**Avis de la Mission Régionale d'Autorité environnementale (MRAe)  
de Nouvelle-Aquitaine sur la modification n°1 du plan local  
d'urbanisme de Bruch (47) portée par la communauté de  
communes Albret Communauté**

n°MRAe 2022ANA12

dossier PP-2021-11809

**Porteur du Plan (de la Procédure) :** communauté de communes Albret Communauté

Figure n°3 : Zonage avant et après modification n°1 au lieu-dit « Michelle » (plan de zonage) et tracé GPSO côté Sud de l'autoroute A62 (notice page 137)

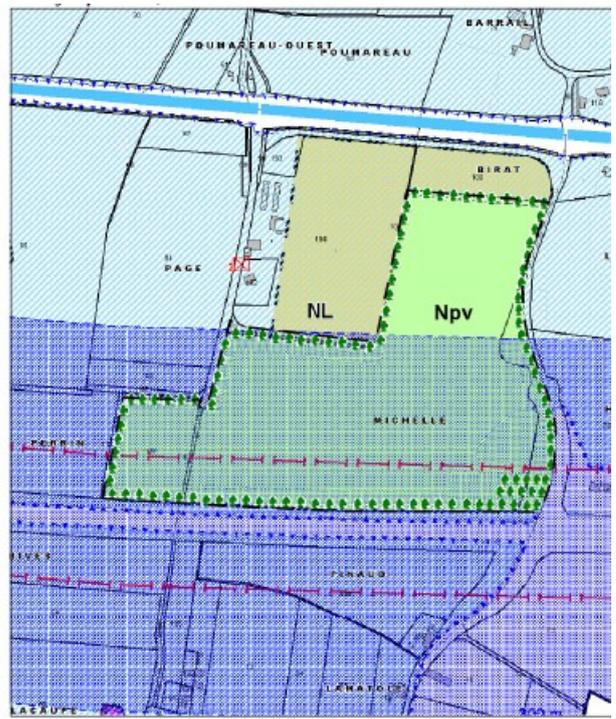
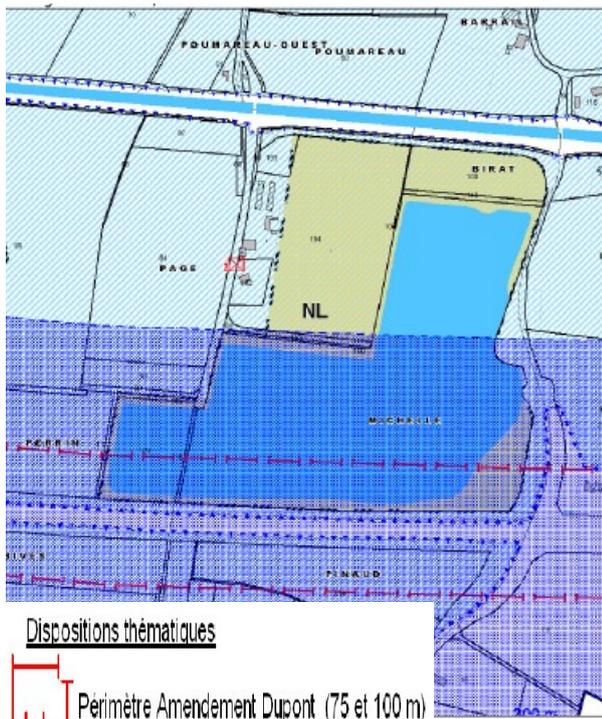
Il est précisé en page 206 de la notice que des dispositions sous la forme d'éléments végétaux à préserver ont été définies sur le plan de zonage au titre de l'article L.151-19 du Code de l'urbanisme afin de traduire réglementairement les mesures d'évitement et de réduction d'impacts. Cette mesure concerne notamment la zone humide identifiée. Le dossier indique une zone de 20 m de recul par rapport aux berges. Cette mesure de protection des habitats, est retranscrite dans le règlement mais n'apparaît pas dans le zonage graphique. Par ailleurs il y a lieu de considérer qu'un recul de 20 m est un minimum qu'il convient d'ajuster à la morphologie des berges du plan d'eau.

La MRAe recommande de reporter dans le règlement graphique les protections des habitats de zones humides par recul du projet par rapport aux berges du plan d'eau, à ajuster en fonction des résultats de la caractérisation complète des zones humides qui reste à réaliser.

Afin de limiter la covisibilité des installations photovoltaïques avec l'A62, les routes et les habitations proches, la modification du PLU a introduit des outils réglementaires (article 151-19 du Code de l'urbanisme) qui permettent de limiter l'impact paysager des installations. Le dossier indique que les éléments arborés existants seront maintenus sur l'ensemble de la périphérie du lac, ce qui participera à l'intégration des installations dans le paysage.

Figure n°4 : Zonage avant et après modification n°1 au lieu-dit «Coutit» (plan de zonage)

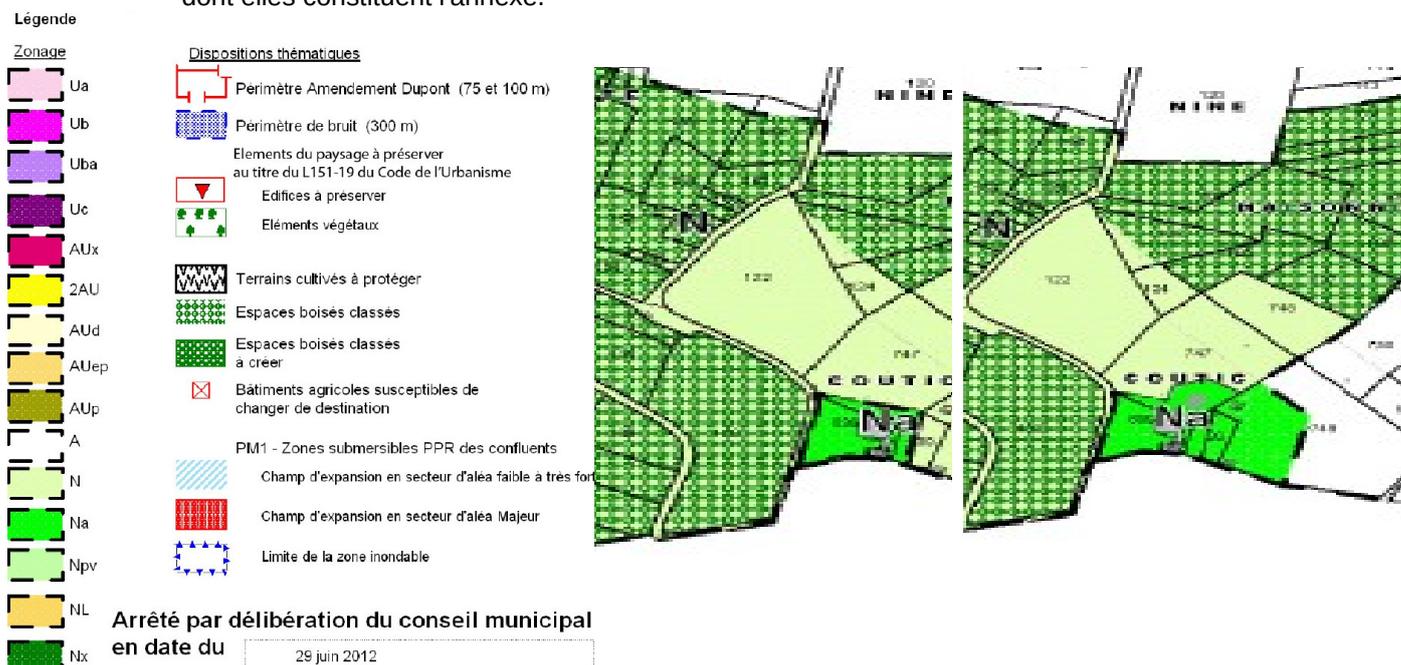
La consommation d'espace liées à l'extension du secteur Na au lieu dit-Coutit au détriment de la zone naturelle N n'est pas précisée ni appréciée au regard de celle prévue dans le PLU.

**La MRAe recommande d'établir un état des lieux de la consommation des espaces naturels réalisée, et de justifier l'extension de la zone Na au regard des objectifs du PLU en la matière.**

Concernant l'extension du zonage Na au lieu-dit « Coutit », une analyse des enjeux et la mise en œuvre d'une véritable démarche ERC sont attendues.
